Приложение к акту обследования объекта

«Усадьба Баландина, сер. XIX в.» (Лавки)
(Красноярский край, г. Енисейск, ул. Ленина, д. 103)

Рисунок 3.8 Эвакуационный выход

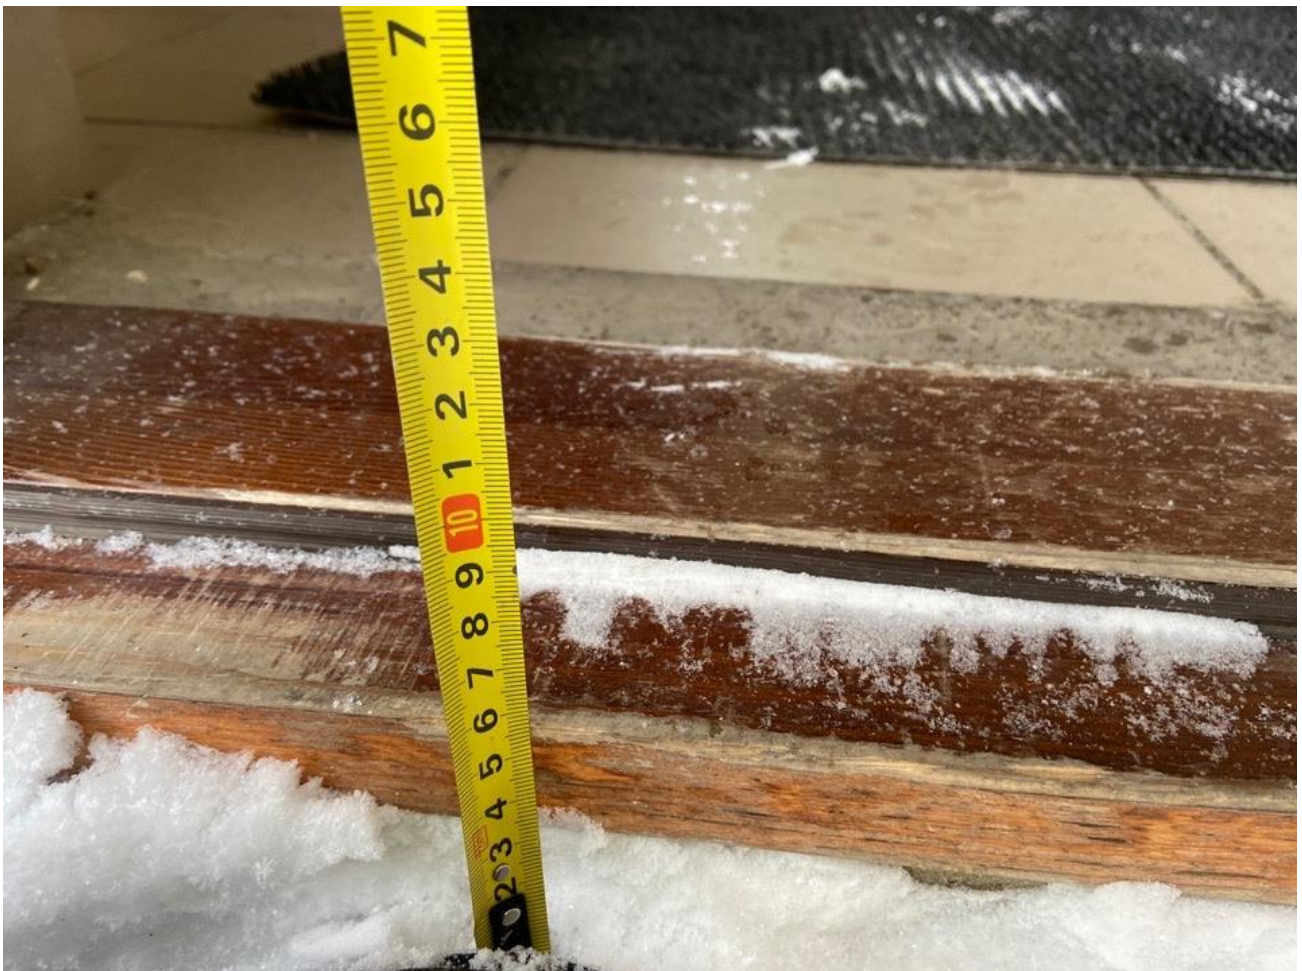
3.6	Пути эвакуации (в т.ч. зоны безопасности)	3.7 - 3.10	<p>1. Дверной порог больше 0.014м (СП 59.13330.2016 п. 6.1.5)</p> <p>2. Отсутствуют обозначенные знаками доступности пути эвакуации инвалидов (СП 59.13330.2016 п. 6.5.1)</p> <p>3. На проступях краевых ступеней отсутствует контрастная маркировка</p>	Все	<p>1. Необходимо устранить порог</p> <p>2. Необходимо обозначить знаками доступности пути эвакуации инвалидов</p> <p>3. Необходимо нанести одну или несколько противоскользящих полос, контрастных с поверхностью ступени, шириной 0.08-0.1м. Расстояние между краем</p>	Капитальный ремонт, текущий ремонт

<p>(СП 59.13330.2016 п. 6.2.8) 4. Ширина дверного проема на путях эвакуации не соответствует требованиям (СП 59.13330.2016 п. 6.2.21) 5. На улице возле эвакуационного выхода имеется препятствие в виде двух ступеней (СП 59.13330.2016 п. 6.2.8)</p>	<p>контрастной полосы и краем проступи ступени - от 0,03 до 0,04 м. 4. Необходимо расширить проёмы на пути эвакуации до 0.9 м 5. При перепаде высот пола в здании или сооружении следует предусматривать лестницы, пандусы или подъемные устройства, доступные для МГН</p> <p>Пояснение: <i>В связи с тем, что здание является объектом культурного наследия, все виды работ необходимо согласовывать со службой по государственной охране объектов культурного наследия.</i></p> <p><i>Необходимо обозначить пути эвакуации МГН. Также необходимо предусмотреть эвакуацию для людей на креслах-колясках. Для этого в качестве временного решения эвакуационный выход рекомендуется оборудовать техническими средствами для эвакуации инвалидов на креслах-колясках. Это может быть инвентарный пандус или специальное эвакуационное кресло. Также необходимо в должностных инструкциях прописать обязанности сотрудникам и назначить ответственного человека за эвакуацию МГН.</i></p>
